ECE/TRANS/WP.29/GRRF/59/Add.1
1 March 2006

**ДОКЛАД РАБОЧЕЙ ГРУППЫ ПО ВОПРОСАМ ТОРМОЖЕНИЯ И ХОДОВОЙ
ЧАСТИ (GRRF) О РАБОТЕ ЕЕ ПЯТЬДЕСЯТ ДЕВЯТОЙ СЕССИИ**

ПРОЕКТ ПОПРАВОК СЕРИИ 01 К ПРАВИЛАМ № 117

(Звук, издаваемый шиной при качении)

Знаки официального утверждения в соответствии с Правилами № 117

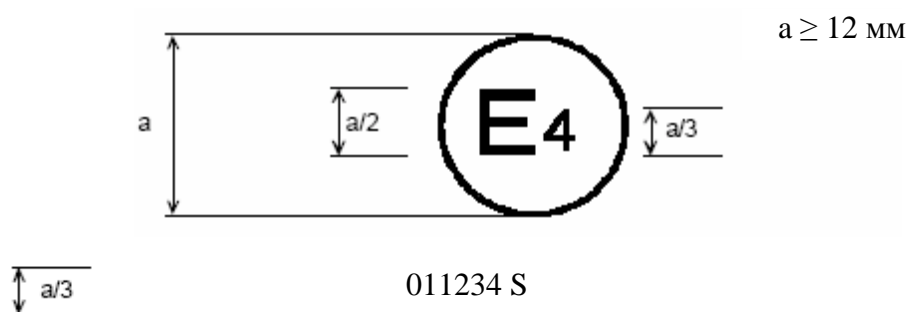
Приложение 2 изменить следующим образом:

Пример 1

Приведенный выше знак официального утверждения, проставленный на пневматической шине, указывает, что данная шина была официально утверждена в Нидерландах (E4) на основании Правил № 117 (обозначена только индексом S (звук, издаваемый при качении)) под номером официального утверждения 001234, первые две цифры которого (00) указывают, что официальное утверждение было предоставлено в соответствии с предписаниями настоящих Правил в их первоначальном варианте.

Пример 2

Приведенный выше знак официального утверждения указывает, что соответствующая шина была официально утверждена в Нидерландах (E4) на основании Правил № 117 (обозначена индексом S (звук, издаваемый при качении) либо как индексом S (звук, издаваемый при качении), так и индексом W (сцепление с мокрым дорожным покрытием) под номером официального утверждения 011234 и что официальное утверждение касается S или как S, так и W. Первые две цифры номера официального утверждения (01) указывают, что официальное утверждение было предоставлено в соответствии с поправками серии 01.

Официальное утверждение на основании Правил № 117, совпадающее с официальным утверждением на основании правил № 30 или 54 1/

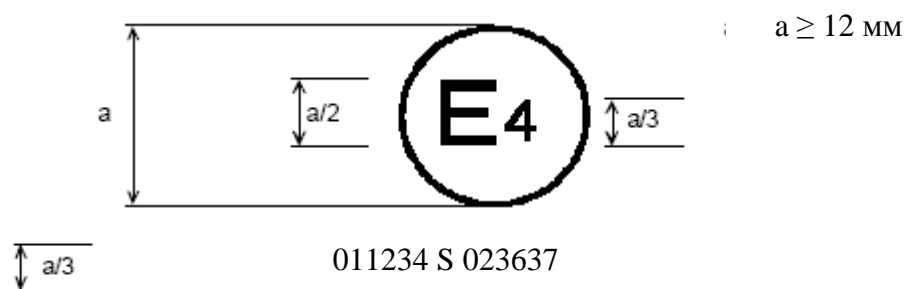
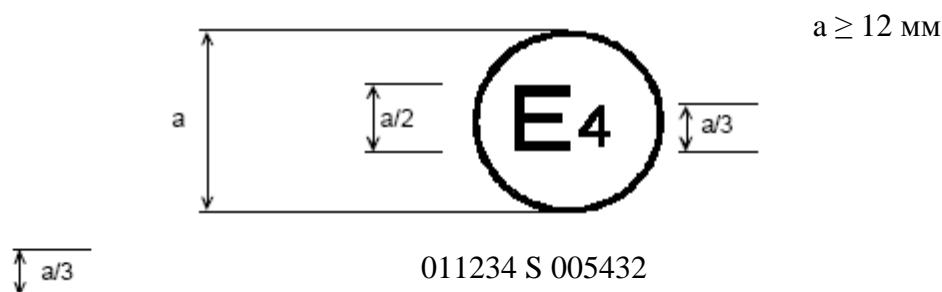
Добавление 1

Пример 1

Приведенный выше знак официального утверждения указывает, что соответствующая шина была официально утверждена в Нидерландах (E4) на основании Правил № 117 (обозначена индексом S (звук, издаваемый при качении)) под номером официального утверждения 011234 и на основании Правил № 30 под номером официального утверждения 023637. Первые две цифры номера официального утверждения (01) указывают, что официальное утверждение было предоставлено в соответствии с поправками серии 01, а Правила № 30 уже включали поправки серии 02.

Пример 2

Приведенный выше знак официального утверждения указывает, что соответствующая шина была официально утверждена в Нидерландах (E4) на основании Правил № 117 (обозначена индексом S (звук, издаваемый при качении) или индексом SW (звук, издаваемый при качении и сцепление на мокрых поверхностях)) под номером официального утверждения 011234 и на основании Правил № 30 под номером официального утверждения 023637. Первые две цифры номера официального утверждения (01) указывают, что официальное утверждение было предоставлено на основании поправок серии 01, а Правила № 30 уже включали поправки серии 02.

Пример 3

Приведенный выше знак официального утверждения указывает, что соответствующая шина была официально утверждена в Нидерландах (E4) на основании Правил № 117 с поправками серии 01 под номером официального утверждения 011234 (обозначена только индексом S) и на основании Правил № 54. Он указывает, что официальное утверждение касается только звука, издаваемого при качении (S), поскольку шины, официально утвержденные на основании Правил № 54, в настоящее время не могут быть официально утверждены в отношении сцепления с мокрыми поверхностями. Первые две цифры номера официального утверждения (01) на основании Правил № 117 вместе с индексом "S" указывают, что первое официальное утверждение было предоставлено в соответствии с Правилами № 117, включавшими поправки серии 01. Первые две цифры (00) официального утверждения на основании Правил № 54 указывают, что эти Правила были в их первоначальном варианте.

Распространения с целью объединения официальных утверждений, предоставленных на основании правил № 117, 30 или 54 2/

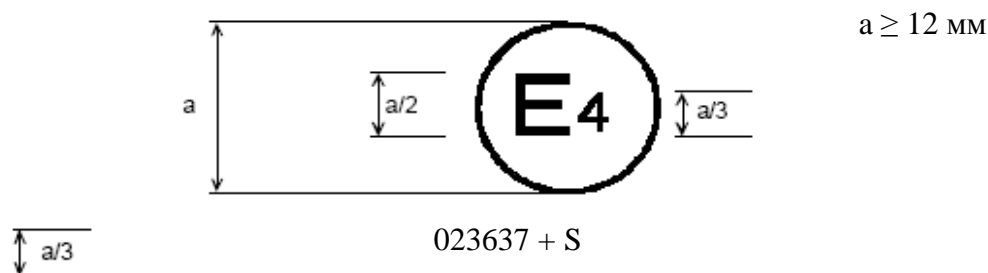
Добавление 2

Пример 1

Приведенный выше знак официального утверждения указывает, что соответствующая шина первоначально была официально утверждена в Нидерландах (E4) на основании Правил № 30 с поправками серии 02 под номером официального утверждения 023637. На ней также нанесено обозначение + S (звук, издаваемый при качении), которое указывает, что ее официальное утверждение распространено на основании Правил № 117. Первые две цифры номера официального утверждения (02) указывают, что это официальное утверждение было предоставлено в соответствии с Правилами № 30, включавшими поправки серии 02. Дополнительный знак (+) указывает, что первоначальное официальное утверждение было предоставлено в соответствии с правилами № 30 и было распространено с целью охвата официального утверждения (официальных утверждений), предоставленного (предоставленных) на основании Правил № 117.

Пример 2

Приведенный выше знак официального утверждения указывает, что данная шина первоначально была официально утверждена в Нидерландах (E4) на основании Правил № 30 с поправками серии 02 под номером официального утверждения 023637. Он указывает, что официальное утверждение касается S (звука, издаваемого при качении) или как S (звука, издаваемого при качении), так и W (сцепления на мокрых поверхностях). Индексы S или SW, следующие за (01), указывают, что официальное утверждение было распространено на основании Правил № 117 с поправками серии 01. Первые две цифры официального утверждения (02) указывают, что официальное утверждение было предоставлено на основании Правил № 30, включавших поправки серии 02. Дополнительное обозначение (+) указывает, что первое официальное утверждение было предоставлено на основании Правил № 30 и было распространено с целью охвата официального утверждения (официальных утверждений), предоставленного (предоставленных) на основании Правил № 117".
